BOLLETTINO - BULLETIN

TECNICO • TECHNICAL	●	GRUPPO • GROUP	**5**
RICAMBI • SPARE PARTS	●	NR • NO	**068**
INFORMAZIONI • INFORMATION		DATA • DATE	**04-11**

MODELS: Lawnmowers AR 53 TBDF - AR 53 TBXF - MR 55 HXF

SUBJECT: Blade-brake lever

PREMODIFICA - OLD ASSY	POSTMODIFICA - NEW ASSY

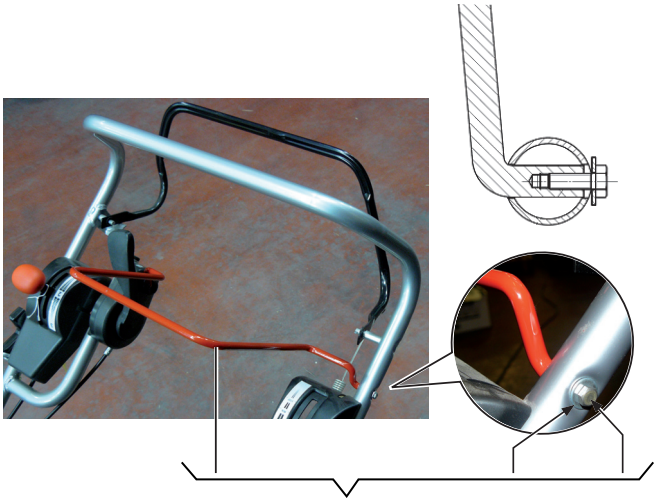
DESCRIPTION: To guarantee a secure fitting of the blade brake lever,on the outer lefthand side we have introduced a screw and washer. The lever has been modified with a threaded hole.

NOTES: Use a strong thread lock when fitting.

66060331 (AR 53 TBDF - AR 53 TBXF) **8203351R** (MR 55 HXF)	**KIT 66060427R** (AR 53 TBDF - AR 53 TBXF) **KIT 8203478R** (MR 55 HXF)

PREMODIFICA - OLD ASSY	POSTMODIFICA - NEW ASSY

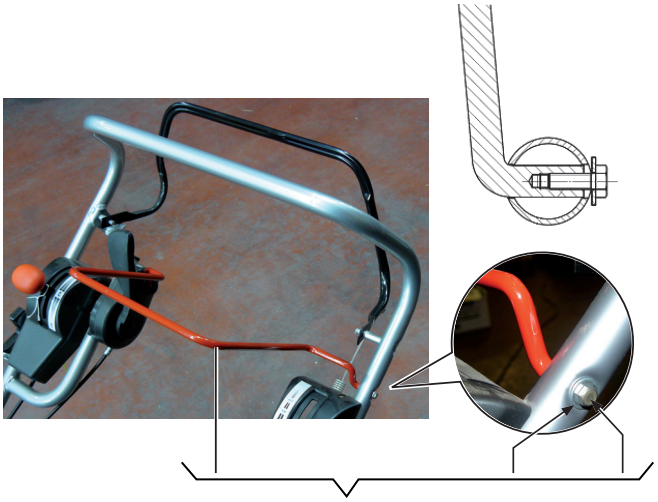
BESCHREIBUNG: der Hebel der Messerbremse wurde zur Sicherung wie im Bild gezeigt mit einer Schraube versehen.

HINWEIS: die Schraube sollte mit Gewindesicherungsmittel (Loctite) gesichert werden.

DESCRIPTION: To guarantee a secure fitting of the blade brake lever,on the outer lefthand side we have introduced a screw and washer. The lever has been modified with a threaded hole.

NOTES: Use a strong thread lock when fitting.

66060331 (AR 53 TBDF - AR 53 TBXF) **8203351R** (MR 55 HXF)	**KIT 66060427R** (AR 53 TBDF - AR 53 TBXF) **KIT 8203478R** (MR 55 HXF)

PREMODIFICA - OLD ASSY	POSTMODIFICA - NEW ASSY

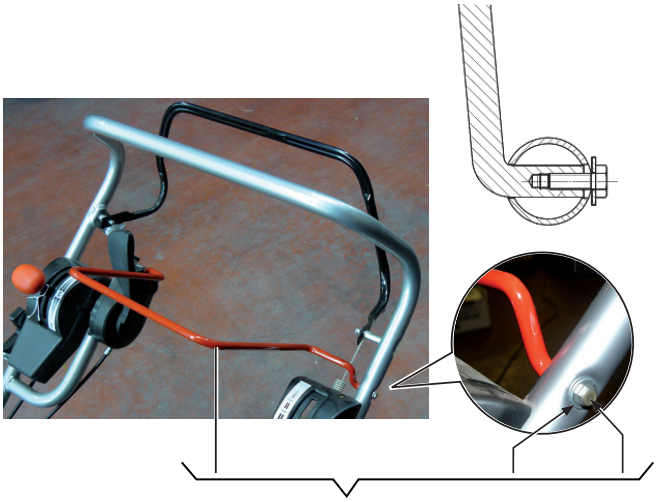
DESCRIPCIÓN: Introducido un tornillo y arandela sobre el extremo izquierdo de la palanca de freno para garantizar una mayor sujeción en el manillar. Modificada la palanca con rosca interna

NOTAS: Bloquear el tornillo con loctite fuerte.

DESCRIPTION: To guarantee a secure fitting of the blade brake lever,on the outer lefthand side we have introduced a screw and washer. The lever has been modified with a threaded hole.

NOTES: Use a strong thread lock when fitting.

66060331 (AR 53 TBDF - AR 53 TBXF) **8203351R** (MR 55 HXF)	**KIT 66060427R** (AR 53 TBDF - AR 53 TBXF) **KIT 8203478R** (MR 55 HXF)

PREMODIFICA - OLD ASSY	POSTMODIFICA - NEW ASSY

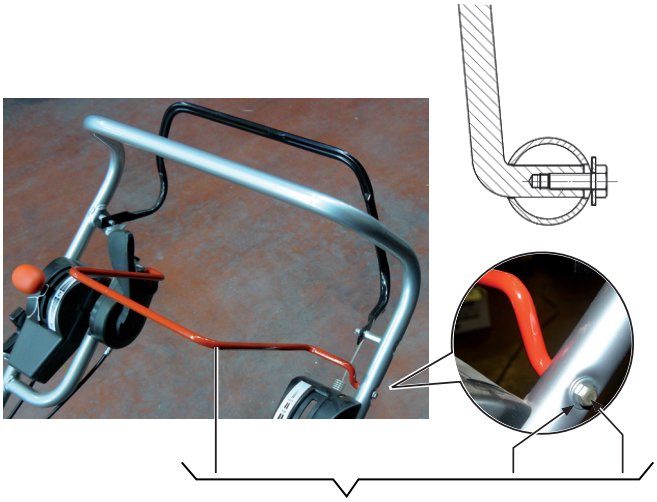
DESCRIPTION: Introduction d'une vis et d'une rondelle sur l'extrémité gauche du levier de frein de lame pour en garantir le blocage sur le guidon. Modification du levier avec ajout d'un trou fileté.

NOTES: Utilisez un frein filet fort.

DESCRIPTION: To guarantee a secure fitting of the blade brake lever,on the outer lefthand side we have introduced a screw and washer. The lever has been modified with a threaded hole.

NOTES: Use a strong thread lock when fitting.

66060331 (AR 53 TBDF - AR 53 TBXF) **8203351R** (MR 55 HXF)	**KIT 66060427R** (AR 53 TBDF - AR 53 TBXF) **KIT 8203478R** (MR 55 HXF)

PREMODIFICA - OLD ASSY	POSTMODIFICA - NEW ASSY

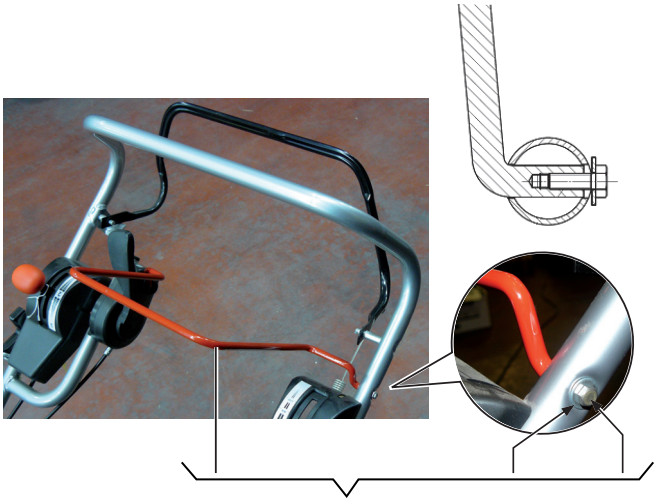
BESCHRIJVING: Om een goede bevestiging van de mesremhendel te verzekeren op de linkerkant, hebben we een vijs en rondsel geïntroduceerd. De hendel is aangepast met interne schroefdraad.

DESCRIPTION: To guarantee a secure fitting of the blade brake lever,on the outer lefthand side we have introduced a screw and washer. The lever has been modified with a threaded hole.

NOTES: Use a strong thread lock when fitting.

66060331 (AR 53 TBDF - AR 53 TBXF) **8203351R** (MR 55 HXF)	**KIT 66060427R** (AR 53 TBDF - AR 53 TBXF) **KIT 8203478R** (MR 55 HXF)

PREMODIFICA - OLD ASSY	POSTMODIFICA - NEW ASSY

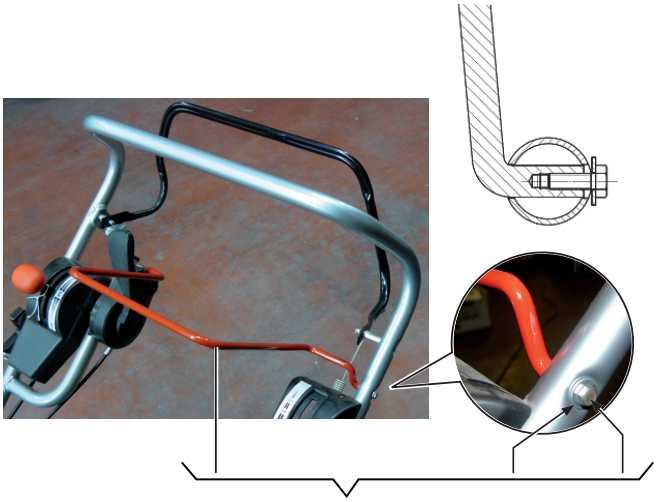
OPIS: W celu zagwarantowania właściwego mocowania dźwigni hamulca w uchwycie zastosowano podkładkę i śrubę mocującą. W uchwycie wykonano otwór gwintowany.

UWAGI: Do montażu stosować blokadę śrub w płynie.

DESCRIPTION: To guarantee a secure fitting of the blade brake lever,on the outer lefthand side we have introduced a screw and washer. The lever has been modified with a threaded hole.

NOTES: Use a strong thread lock when fitting.

66060331 (AR 53 TBDF - AR 53 TBXF) **8203351R** (MR 55 HXF)	**KIT 66060427R** (AR 53 TBDF - AR 53 TBXF) **KIT 8203478R** (MR 55 HXF)

PREMODIFICA - OLD ASSY	POSTMODIFICA - NEW ASSY

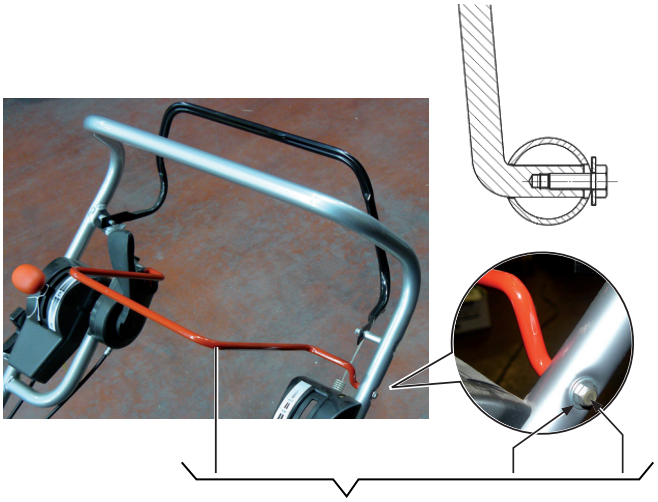
Описание: Для лучшего крепления рычага мА добавили болт и шайбу. В рычаге добавлено отверстие с резьбой

Примечания: надежно затягивайте болт.

DESCRIPTION: To guarantee a secure fitting of the blade brake lever,on the outer lefthand side we have introduced a screw and washer. The lever has been modified with a threaded hole.

NOTES: Use a strong thread lock when fitting.

66060331 (AR 53 TBDF - AR 53 TBXF) **8203351R** (MR 55 HXF)	**KIT 66060427R** (AR 53 TBDF - AR 53 TBXF) **KIT 8203478R** (MR 55 HXF)
